## ARQ\_PUE VS EST - Conflicto1

### Información de los Elementos en Conflicto

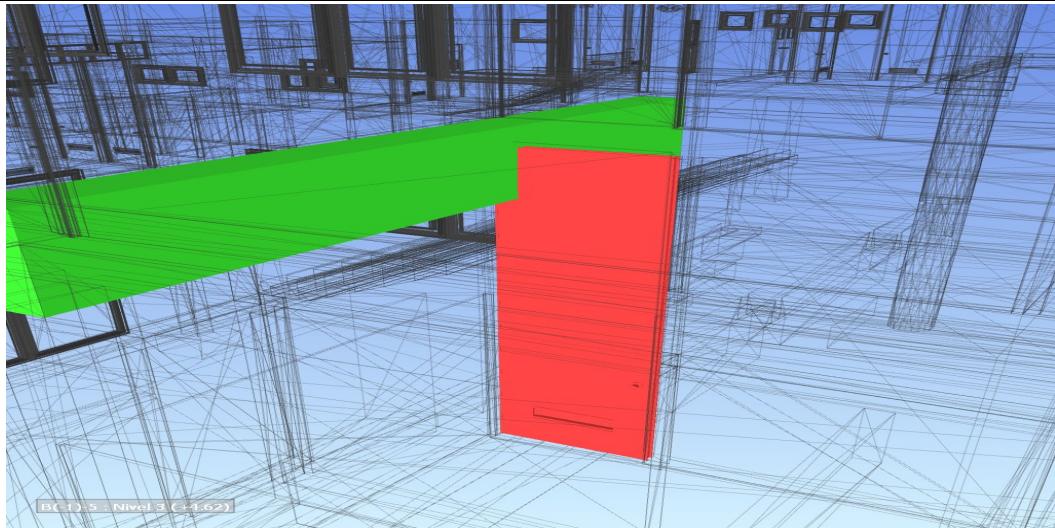
Solucionar	Nuevo	Fecha	13/2/2021
Ubicación	X 10.778	Y -9.242	Z 3.336
	Elemento 1		Elemento 2
Id	867418		650830
Nombre	P2R - 900		M_Concrete-Rectangular Beam
Tipo	Puertas		Armazón estructural: M_Concrete Rectangular Beam: V. 202 30/70
Nivel	Nivel 1 (+0.00)		N.O.G. (2) +3.54 AUL
Ejes	3'-C : Nivel 2 (+3.32)		
Distancia Interferencia	-0.130		
Notas:

## ARQ\_PUE VS EST - Conflicto2

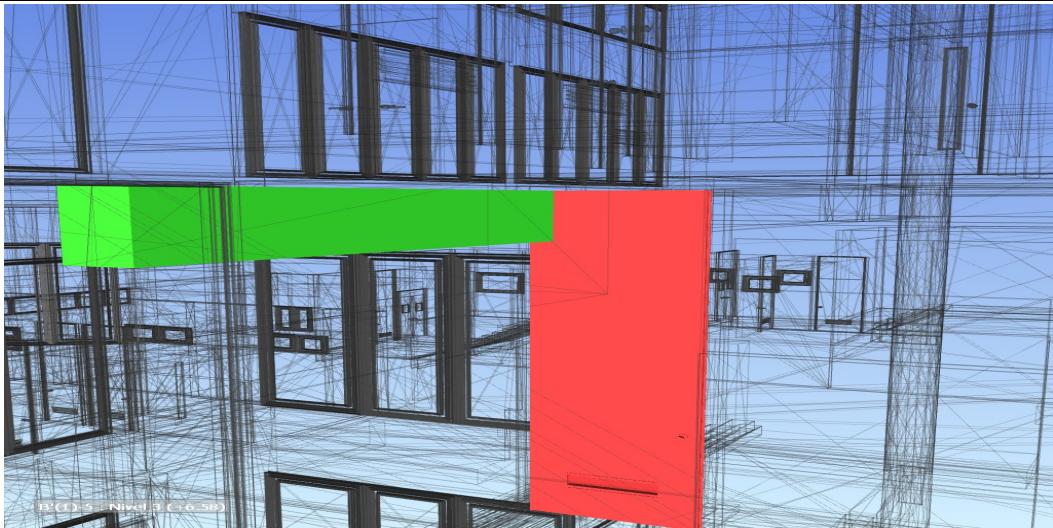
Solucionar	Nuevo	Fecha	13/2/2021
Ubicación	X 10.838	Y -9.358	Z 6.440
	Elemento 1		Elemento 2
Id	1654802		313286
Nombre	P2R - 900		Concrete, Cast-in-Place gray
Tipo	Puertas		Sólido
Nivel	Nivel 2 AUL (+3.60)		N.O.G. (3) +7.14 AUL
Ejes	3'-C : Nivel 3 OFI (+5.90)		
Distancia Interferencia	-0.116		
Notas:

## ARQ\_PUE VS EST - Conflicto3

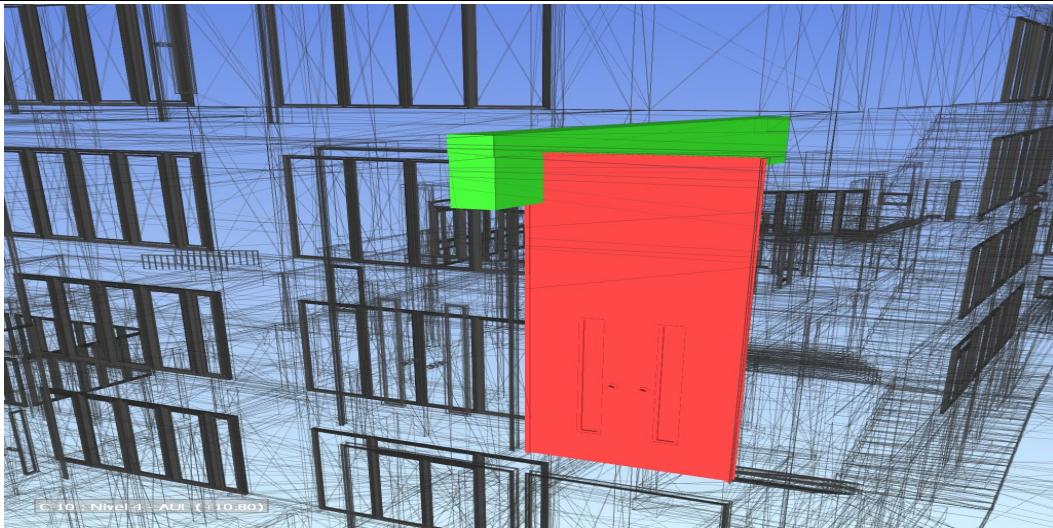
Solucionar	Nuevo	Fecha	13/2/2021
Ubicación	X 34.666	Y -12.929	Z 10.100
	Elemento 1		Elemento 2
Id	1244315		335432
Nombre	Aluminio		M_Concrete-Rectangular Beam
Tipo	Sólido		Armazón estructural: M_Concrete Rectangular Beam: V. 305 25/70
Nivel	Nivel 3 - AUL (+7.20)		N.O.G. (4) +10.80 AUL
Ejes	8a-D : Nivel 4 OFI (+8.85)		
Distancia Interferencia	-0.099		
Notas:

## ARQ\_PUE VS EST - Conflicto4

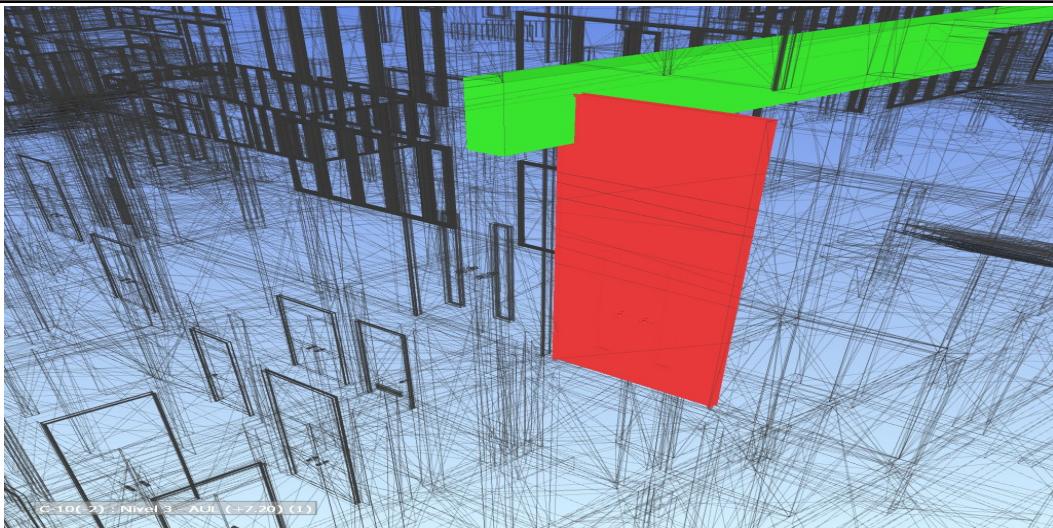
Solucionar	Nuevo	Fecha	13/2/2021
Ubicación	X 34.671	Y -12.929	Z 6.440
	Elemento 1		Elemento 2
Id	1237349		321271
Nombre	Aluminio		M_Concrete-Rectangular Beam
Tipo	Sólido		Armazón estructural: M_Concrete Rectangular Beam: V. 305 25/70
Nivel	Nivel 2 AUL (+3.60)		N.O.G. (3) +7.14 AUL
Ejes	8a-D : Nivel 3 OFI (+5.90)		
Distancia Interferencia	-0.098		
Notas:

## ARQ\_PUE VS EST - Conflicto5

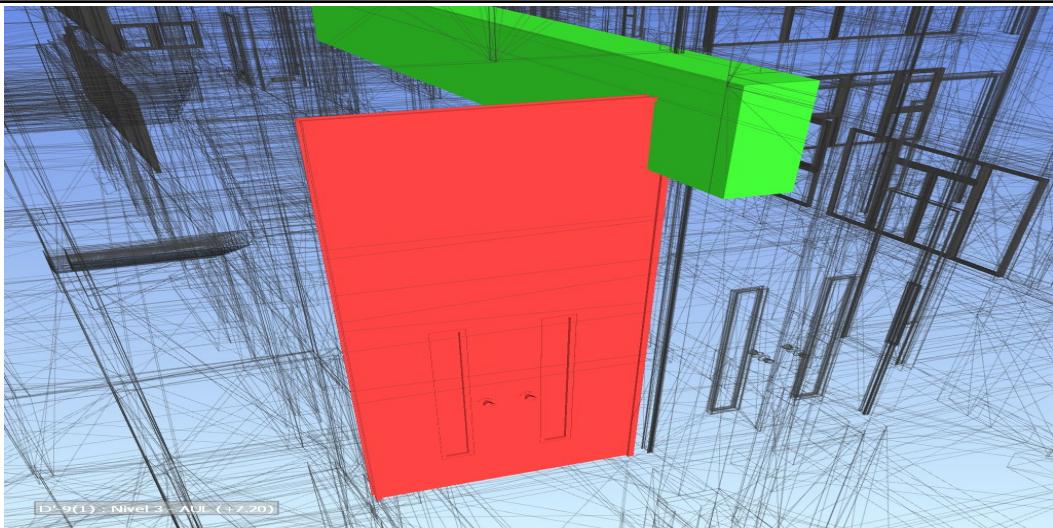
Solucionar	Nuevo	Fecha	13/2/2021
Ubicación	X 34.671	Y -13.092	Z 6.940
	Elemento 1		Elemento 2
Id	1237433		321271
Nombre	Aluminio		M_Concrete-Rectangular Beam
Tipo	Sólido		Armazón estructural: M_Concrete Rectangular Beam: V. 305 25/70
Nivel	Nivel 2 AUL (+3.60)		N.O.G. (3) +7.14 AUL
Ejes	8a-D : Nivel 3 (+6.58)		
Distancia Interferencia	-0.078		
Notas:

## ARQ\_PUE VS EST - Conflicto6

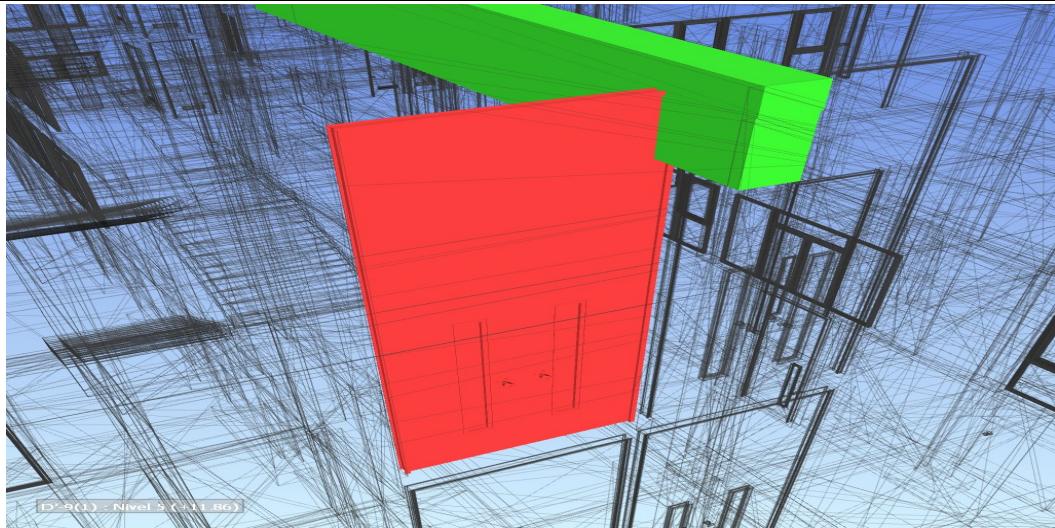
Solucionar	Nuevo	Fecha	13/2/2021
Ubicación	X 34.711	Y -13.066	Z 10.100
	Elemento 1	Elemento 2	
Id	1244273	335432	
Nombre	P2M - 1200	M_Concrete-Rectangular Beam	
Tipo	Parte compuesta	Armazón estructural: M_Concrete Rectangular Beam: V. 305 25/70	
Nivel	Nivel 3 - AUL (+7.20)	N.O.G. (4) +10.80 AUL	
Ejes	8a-D : Nivel 4 OFI (+8.85)		
Distancia Interferencia	-0.064		
Notas:

## ARQ\_PUE VS EST - Conflicto7

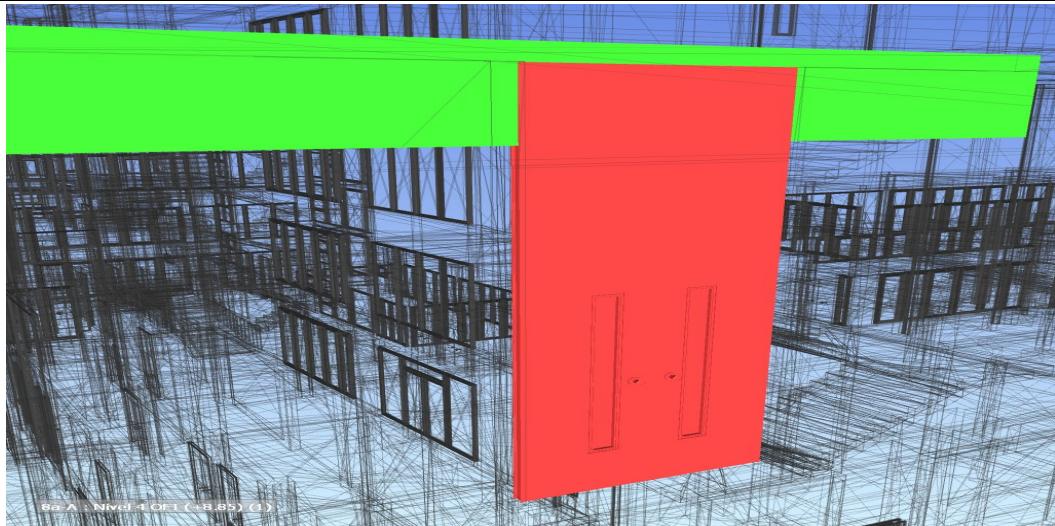
Solucionar	Nuevo	Fecha	13/2/2021
Ubicación	X 33.880	Y -4.904	Z 10.040
	Elemento 1	Elemento 2	
Id	1243682	340911	
Nombre	Aluminio		M_Concrete-Rectangular Beam
Tipo	Sólido		Armazón estructural: M_Concrete Rectangular Beam: V. 401 30/70
Nivel	Nivel 3 - AUL (+7.20)		N.O.G. (4) +10.80 AUL
Ejes	8a-B : Nivel 4 OFI (+8.85)		
Distancia Interferencia	-0.054		
Notas:

## ARQ\_PUE VS EST - Conflicto8

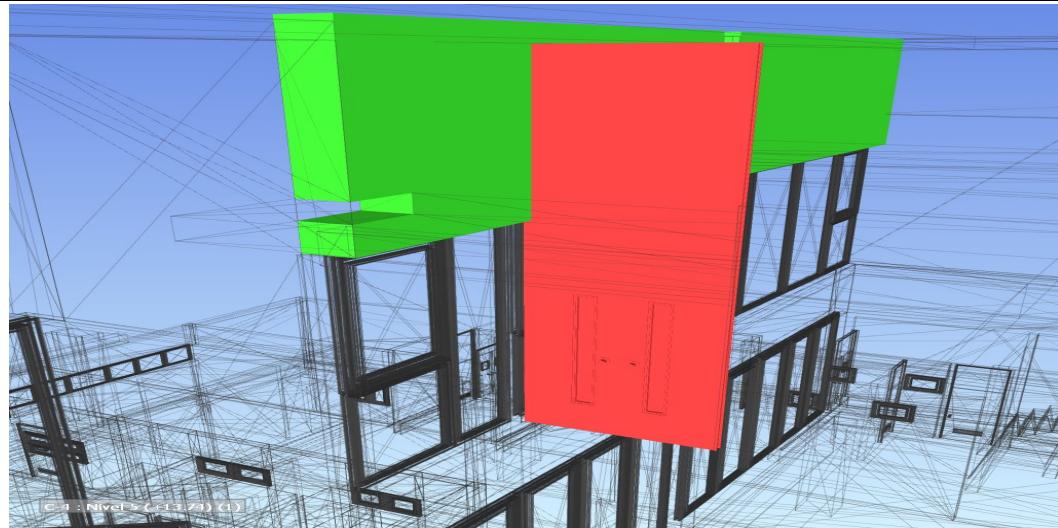
Solucionar	Nuevo	Fecha	13/2/2021
Ubicación	X 7.108	Y -12.893	Z 13.300
	Elemento 1		Elemento 2
Id	1703328		346211
Nombre	Aluminio		M_Concrete-Rectangular Beam
Tipo	Sólido		Armazón estructural: M_Concrete Rectangular Beam: V. 505 30/20
Nivel	Nivel 4 - AUL (+10.80)		N.O.G. (5) +13.74 AUL
Ejes	D-3 : Nivel 5 (+11.86)		
Distancia Interferencia	-0.050		
Notas:

## ARQ\_PUE VS EST - Conflicto9

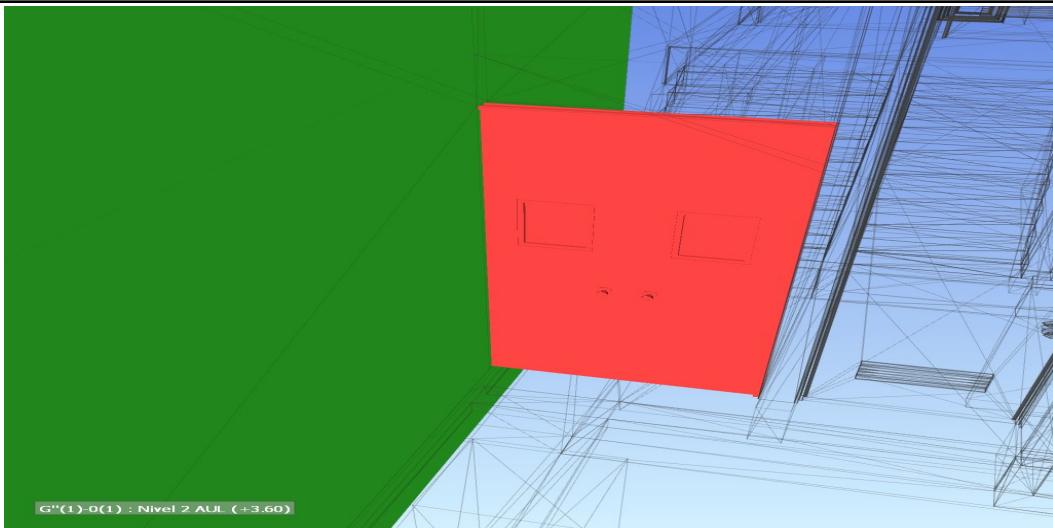
Solucionar	Nuevo	Fecha	13/2/2021
Ubicación	X -10.230	Y -23.483	Z 2.373
	Elemento 1		Elemento 2
Id	996102	673236	
Nombre	Aluminio		Muro básico
Tipo	Sólido		Muros: Muro básico: MHA 15
Nivel	Nivel 1 (+0.00)		N.O.G. (1) -0.06 AUL
Ejes	F"-0 : Nivel 2 (+1.62)		
Distancia Interferencia	-0.036		
Notas:

## ARQ\_PUE VS EST - Conflicto10

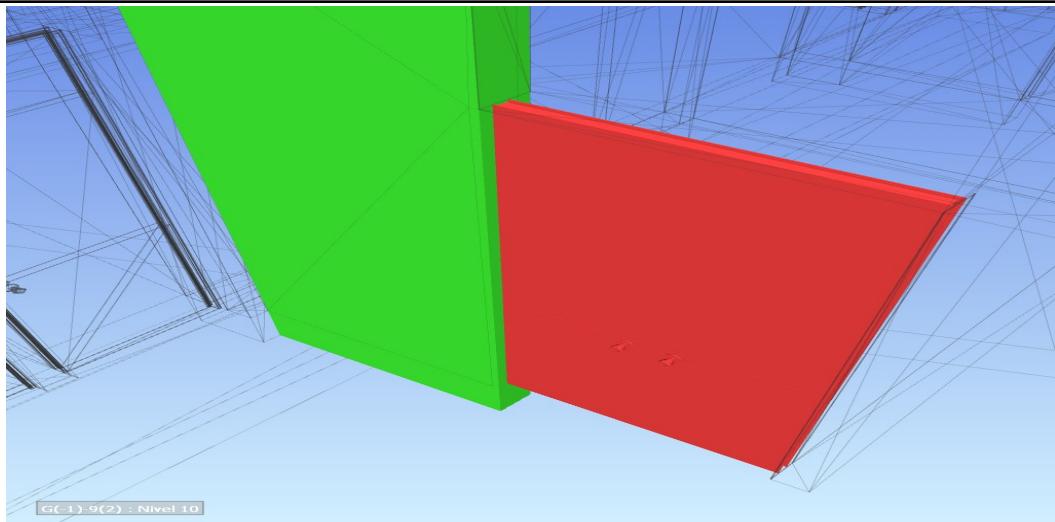
Solucionar	Nuevo	Fecha	13/2/2021
Ubicación	X 36.349	Y -28.396	Z -1.074
	Elemento 1		Elemento 2
Id	559763		225982
Nombre	Aluminio		Muro básico
Tipo	Sólido		Muros: Muro básico: MHA 20
Nivel	Nivel -1 (-3.56)		N.O.G. (-1) -3.56
Ejes	G"-9 : Nivel -1 (+3.50)		
Distancia Interferencia	-0.030		
Notas:

## ARQ\_PUE VS EST - Conflicto11

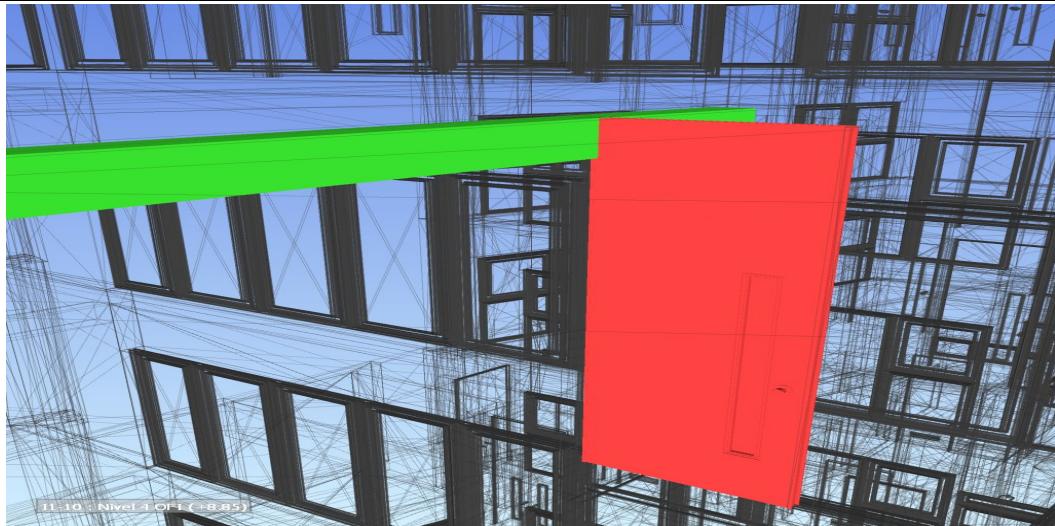
Solucionar	Nuevo	Fecha	13/2/2021
Ubicación	X 37.395	Y -40.847	Z 8.350
	Elemento 1		Elemento 2
Id	1241752		334181
Nombre	P1M - 90		M_Concrete-Rectangular Beam
Tipo	Parte compuesta		Armazón estructural: M_Concrete Rectangular Beam: V. 413 20/47
Nivel	Nivel 3 OFI (+5.90)		N.O.G. (4) +8.82 ADM
Ejes	J-9 : Nivel 3 - AUL (+7.20)		
Distancia Interferencia	-0.030		
Notas:

## ARQ\_PUE VS EST - Conflicto12

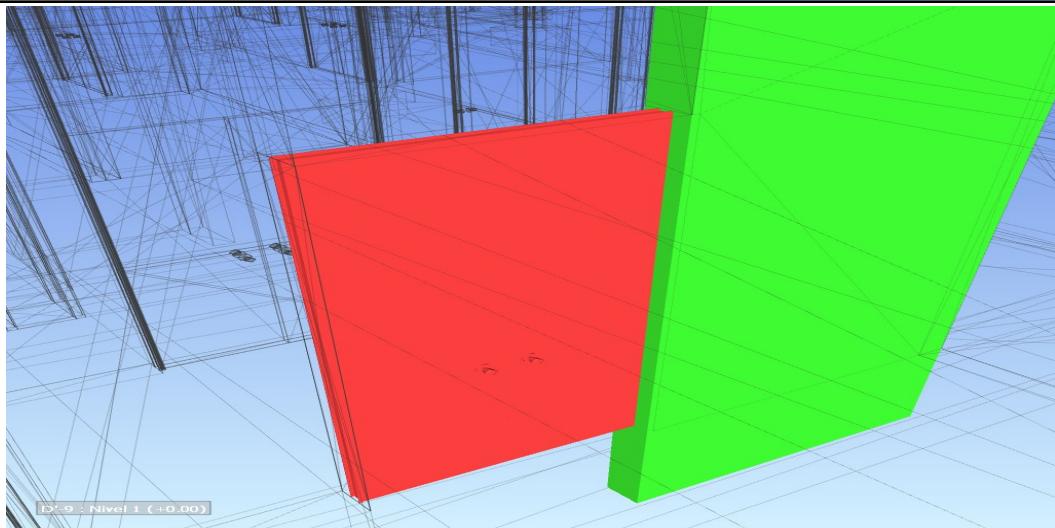
Solucionar	Nuevo	Fecha	13/2/2021
Ubicación	X 34.951	Y -16.573	Z -1.060
	Elemento 1		Elemento 2
Id	560110		207521
Nombre	Aluminio		Muro básico
Tipo	Sólido		Muros: Muro básico: MHA 20
Nivel	Nivel -1 (-3.56)		N.O.G. (-1) -3.56
Ejes	8a-E : Nivel -1 (+3.50)		
Distancia Interferencia	-0.029		
Notas:

## ARQ\_PUE VS EST - Conflicto13

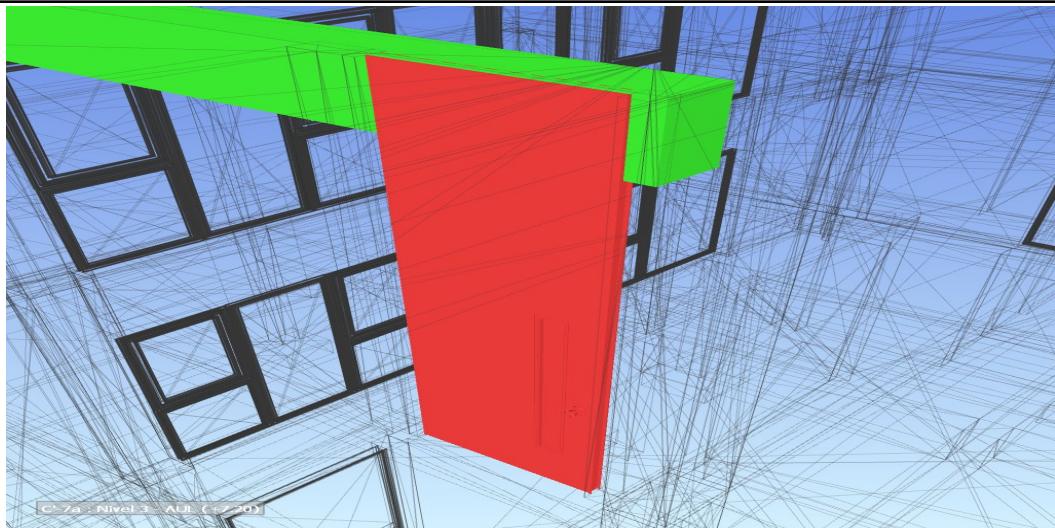
Solucionar	Nuevo	Fecha	13/2/2021
Ubicación	X 31.180	Y -8.240	Z 6.440
	Elemento 1		Elemento 2
Id	1654354		321383
Nombre	P1M - 90		Concrete, Cast-in-Place gray
Tipo	Parte compuesta		Sólido
Nivel	Nivel 2 AUL (+3.60)		N.O.G. (3) +7.14 AUL
Ejes	<b>B'-8 : Nivel 3 OFI (+5.90)</b>		
Distancia Interferencia	<b>-0.029</b>		
Notas:

## ARQ\_PUE VS EST - Conflicto14

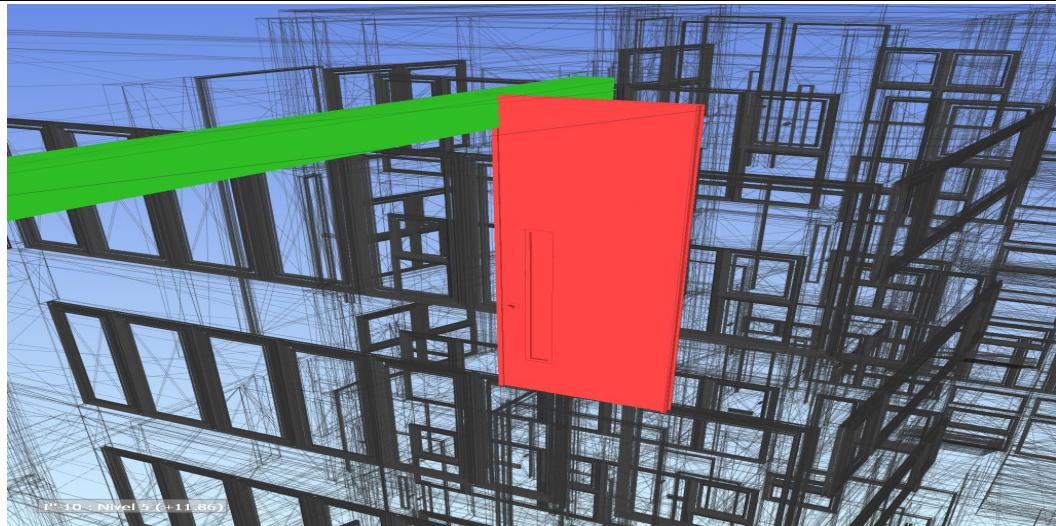
Solucionar	Nuevo	Fecha	13/2/2021
Ubicación	X 37.360	Y -40.848	Z 11.500
	Elemento 1		Elemento 2
Id	1702420		843687
Nombre	P1M - 90		M_Concrete-Rectangular Beam
Tipo	Parte compuesta		Armazón estructural: M_Concrete Rectangular Beam: V. 513 20/47
Nivel	Nivel 4 OFI (+8.85)		N.O.G. (5) +11.97 ADM
Ejes	J-9 : Nivel 4 - AUL (+10.80)		
Distancia Interferencia	-0.028		
Notas:

## ARQ\_PUE VS EST - Conflicto15

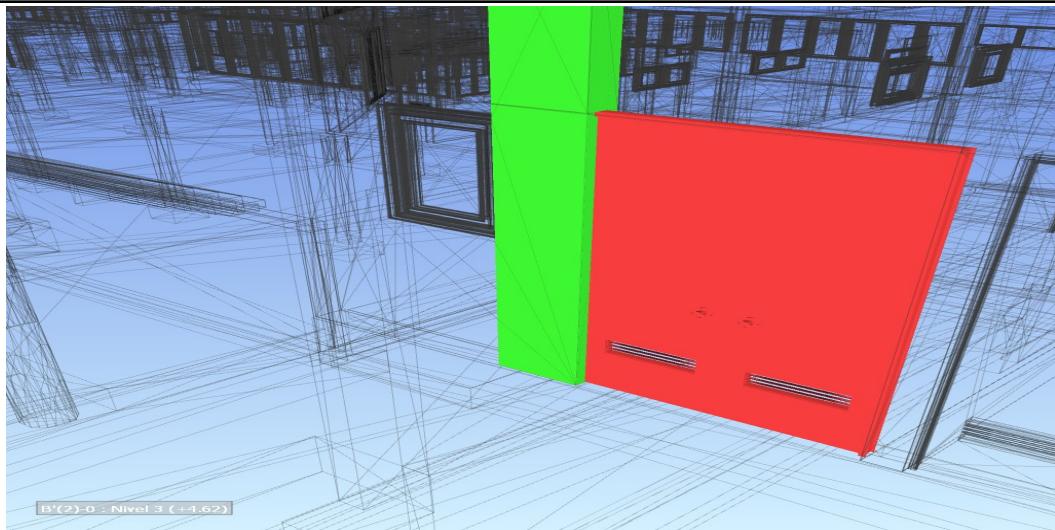
Solucionar	Nuevo	Fecha	13/2/2021
Ubicación	X -7.813	Y -7.936	Z 4.599
	Elemento 1		Elemento 2
Id	995415		987388
Nombre	Aluminio		Muro básico
Tipo	Sólido		Muros: Muro básico: TABIQUE METALCOM 15
Nivel	Nivel 2 (+2.50)		Nivel +0.00
Ejes	<b>B"-1 : Nivel 2 AUL (+3.60)</b>		
Distancia Interferencia	<b>-0.021</b>		
Notas:

## ARQ\_PUE VS EST - Conflicto16

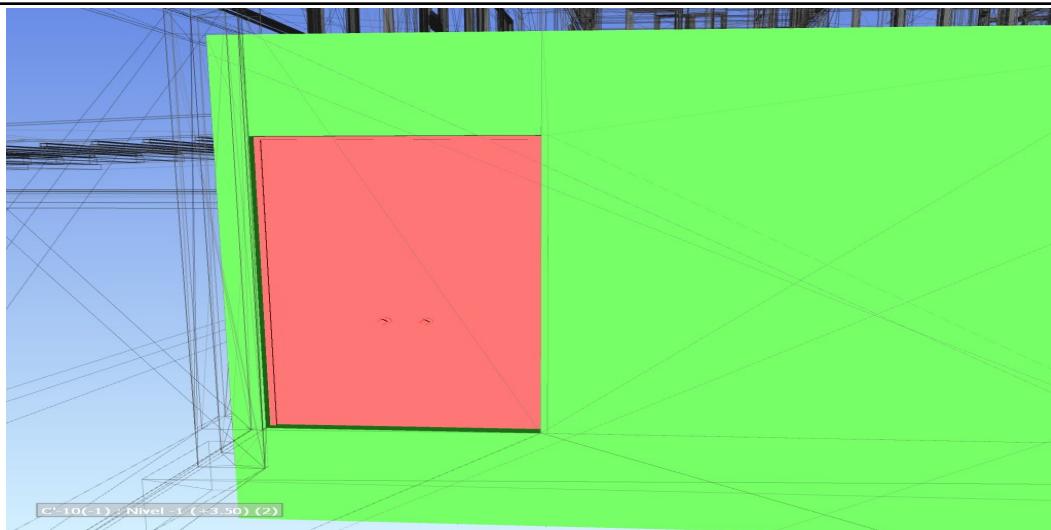
Solucionar	Nuevo	Fecha	13/2/2021
Ubicación	X 39.951	Y -16.556	Z -1.061
	Elemento 1		Elemento 2
Id	560036		701229
Nombre	Aluminio		Muro básico
Tipo	Sólido		Muros: Muro básico: MHA 20
Nivel	Nivel -1 (-3.56)		N.O.G. (-1) -3.56
Ejes	E-10 : Nivel -1 (+3.50)		
Distancia Interferencia	-0.020		
Notas:

## ARQ\_PUE VS EST - Conflicto17

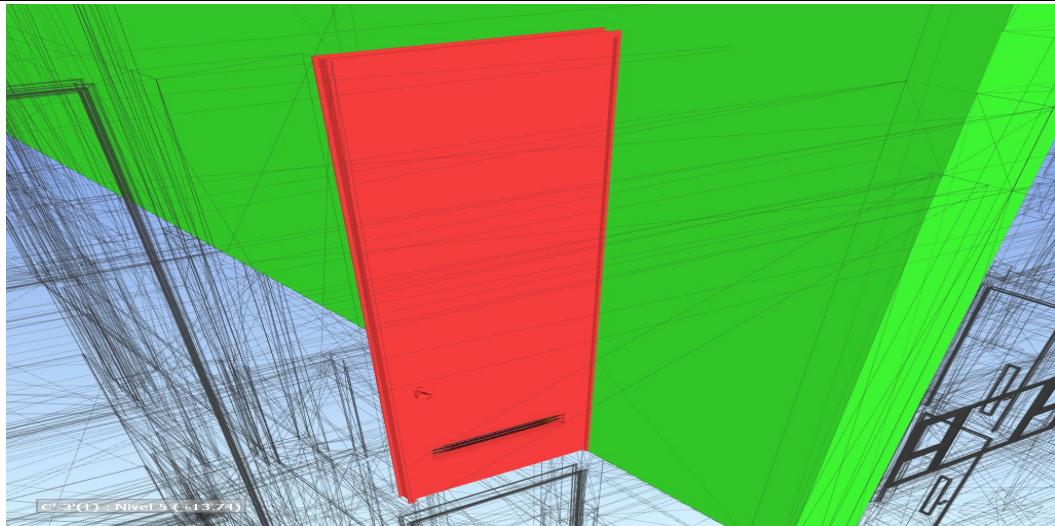
Solucionar	Nuevo	Fecha	13/2/2021
Ubicación	X 13.651	Y -8.397	Z 13.600
	Elemento 1		Elemento 2
Id	1251088		778065
Nombre	P3R - 700		Muro básico
Tipo	Puertas		Muros: Muro básico: MHA 30
Nivel	Nivel 4 - AUL (+10.80)		N.O.G. (4) +10.80 AUL
Ejes	<b>B'-4 : Nivel 5 (+11.86)</b>		
Distancia Interferencia	<b>-0.018</b>		
Notas:
